改善箇所説明

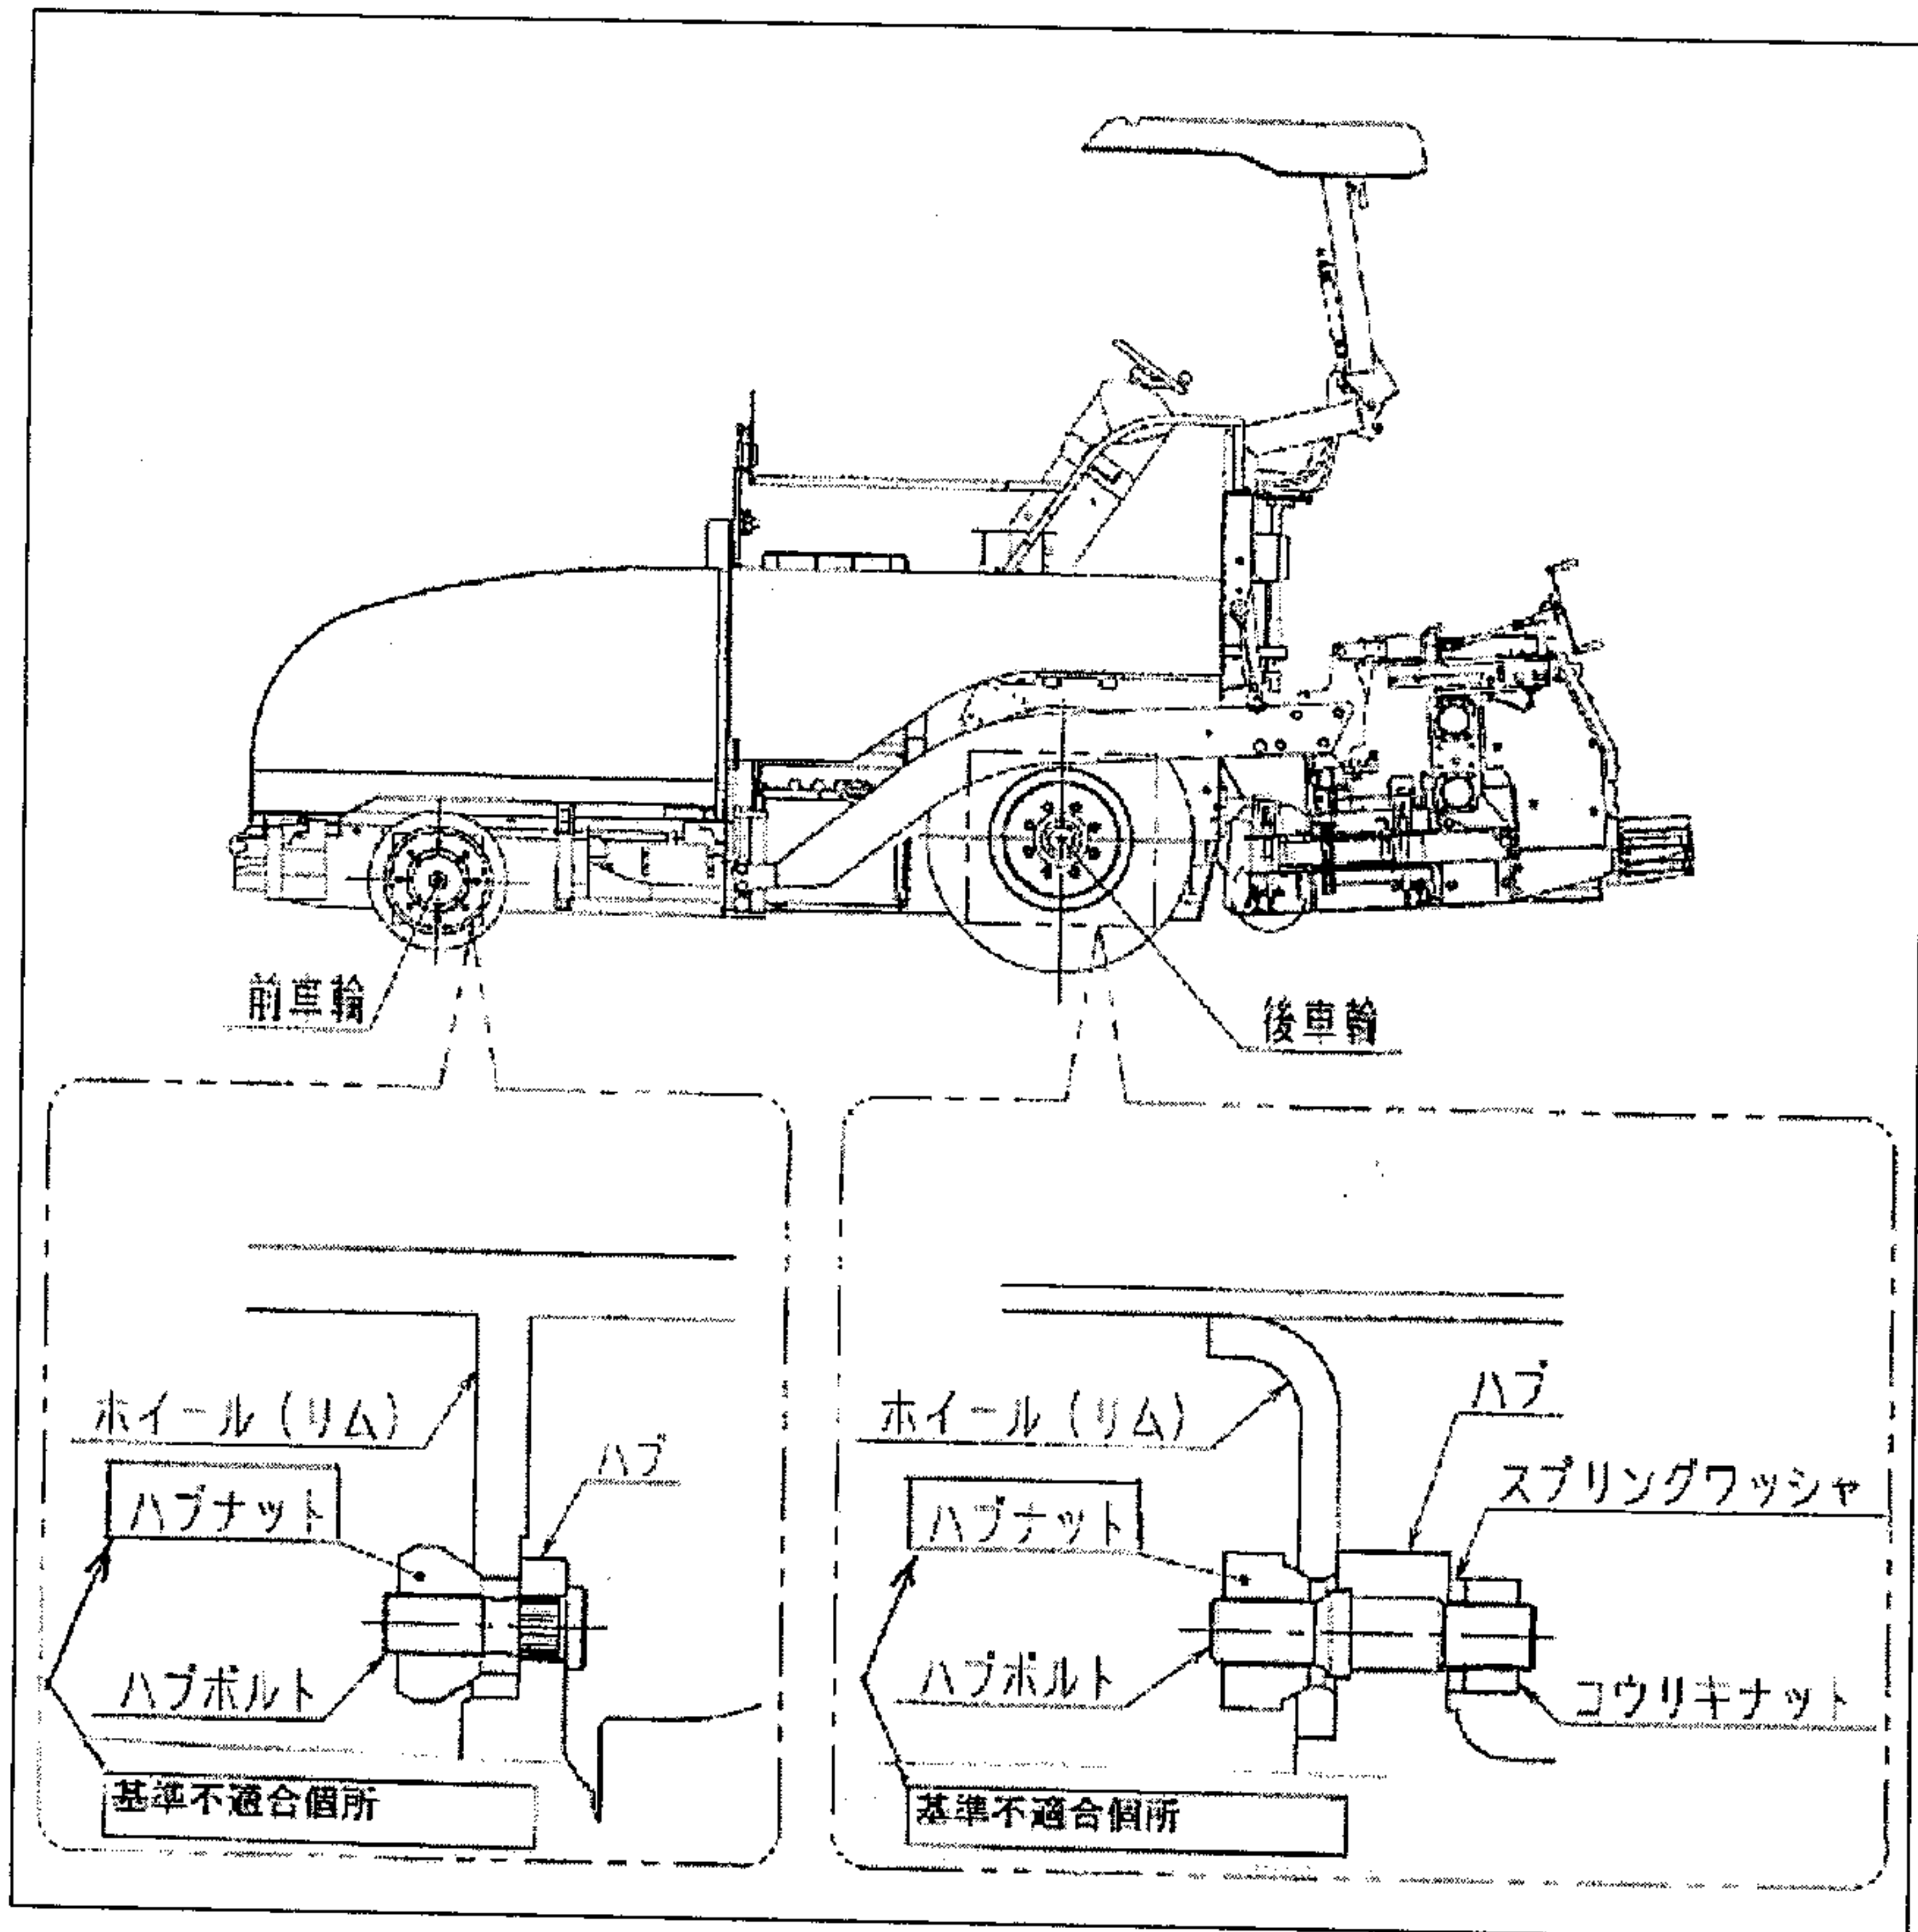
前後車輪のハブナットの締付け力の設定が不適切なため、走行中にハブナットが緩むものがある。そのため、そのまま走行を続けると、最悪の場合ハブナットが脱落し、タイヤが脱落して走行不能に至るおそれがある。

全車両、前後車輪のハブナットの締付を点検し、正規の締付トルクで締め付ける。

注: ☐ 内は点検および締め付け部品
